Pytania	Odpowiedzi
<p>1. Koszt serwisu: Pytanie: W nawiązaniu do zapisów OPZ (VI. pkt. 8) oraz biorąc pod uwagę brak uregulowania w treści Umowy kwestii dotyczących przeprowadzania wymaganych serwisów i przeglądów w okresie gwarancji jakości i rękojmi - w celu uniknięcia wątpliwości prosimy o jednoznaczne potwierdzenie, że Wykonawca nie jest zobowiązany do wykonywania czynności serwisowych i konserwacyjnych oraz dostarczania materiałów eksploatacyjnych w okresie gwarancji i rękojmi, które ze swojej natury są czynnościami uzależnionymi od bieżącej eksploatacji obiektu i ich prawidłowe wykonywanie będzie zapewnione przez Zamawiającego?</p>	<p>Zamawiający potwierdza, że koszty przeglądów, serwisu i części eksploatacyjnych w okresie gwarancji i rękojmi leżą po stronie Zamawiającego.</p>
<p>Wykonawca wnosi o wskazanie terminu na akceptacje wniosków materiałowych przez Zamawiającego</p>	<p>Do 5 dni roboczych, a w szczególnie skomplikowanych przypadkach czas akceptacji może ulec wydłużeniu.</p>

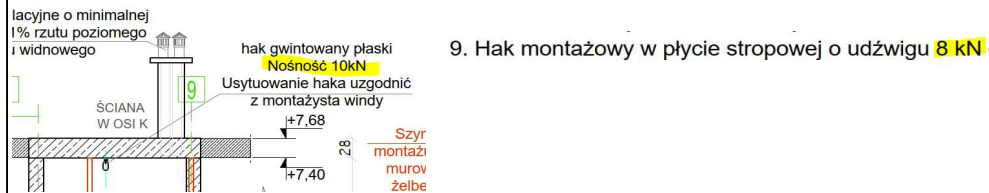
Zgodnie z rysunkiem szalunkowym szybu windowego nośność haka powinna wynosić 10kN, natomiast zgodnie z opisem na tym samym rysunku nośność powinna wynosić 8kN. Prosimy o wyjaśnienie rozbieżności i podanie jaka ostatecznie powinna być nośność haka.

9. Hak montażowy w płycie stropowej o udźwigu 8 kN

Nośność haka powinna wynosić 10 kN

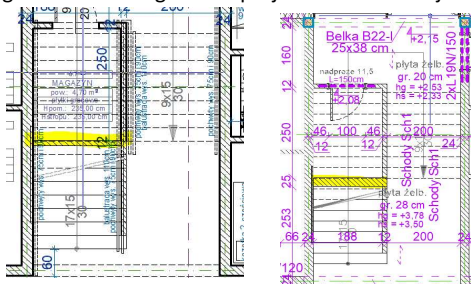
Prosimy o potwierdzenie, że niektóre słupy są przesunięte względem siebie pomiędzy kondygnacjami.

proszę wykonać słupy zgodnie z projektem

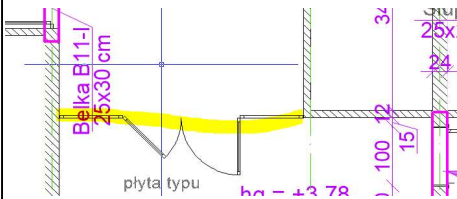
Prosimy o informację jak ma zostać wykończona posadzka zaznaczona na żółto na poniższym wycinku (oś K/12-H/13)? Według flagi są to płytki gresowe, natomiast według legendy i oznaczenia [1] na wycinku jest to wykładzina pcv w kolorze szarym. Prosimy o wyjaśnienie rozbieżności.

Proszę stosować się do rysunku wykończenia podłóg. Na parterze zaprojektowana została wykładzina PCV jako kontynuacja podłogi parteru w komunikacji.

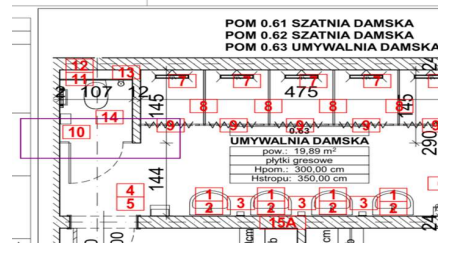
Prosimy o informacje na temat materiału, z jakiego należy wykonać element (pom szatni) zaznaczony na poniższym rys? Czy tak jak w przypadku innych toalet, należy zastosować systemową zabudowę z płyt HPL?

Systemowa zabudowa wys. całkowitej 203cm, wys. ścianek 185cm, prześwit 15cm:
 - zabudowa podwójna, drzwi 2 szt., przegroda dzieląca 1 szt.
 - wym. zabudowy: szerokość 205cm, głębokość 120cm
 - kolorystyka: drzwi - WG PROJEKTU ARANŻACJI
 - ścianki i drzwi z płyt HPL, odporne na ścieranie, uderzenia, zadrapania
 - zawiasy ze stali nierdzewnej wyposażone w samodomykacze
 - bezpieczne gątki redukujące możliwość zaczepienia odzieży.
 - nóżki ze stali nierdzewnej

Należy zastosować systemową zabudowę z płyt HPL zgodną z opisem .

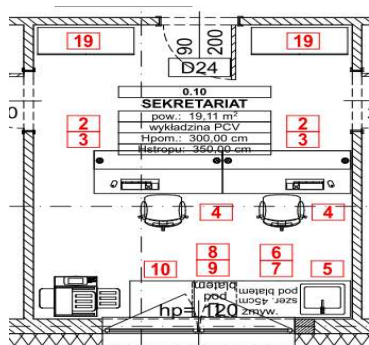
Prosimy o informację na temat wymaganej akustyki okien i fasad w budynku.

Okna trzyszybowe o U nie większym niż 0,9 zapewnią nam wymaganą akustykę. Również dla fasad.

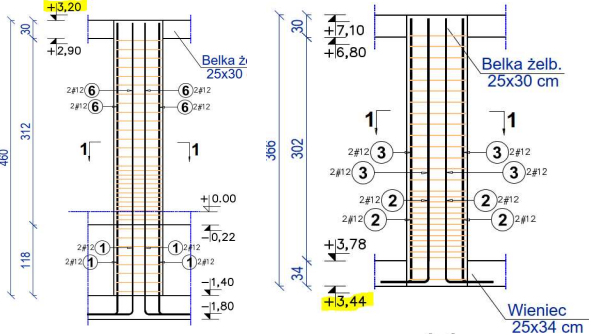
10. Ile sztuk żywotnika zachodniego należy wycenić w ofercie?

Czy zgodnie z przedmiarem „PRZEDMIAR - BRANŻA ARCHITEKTURA KRAJOBRAZU”?

Poz. 93 132 szt.

W wycenie należy uwzględnić ilość zgodnie z projektem tj. 162 sztuki.
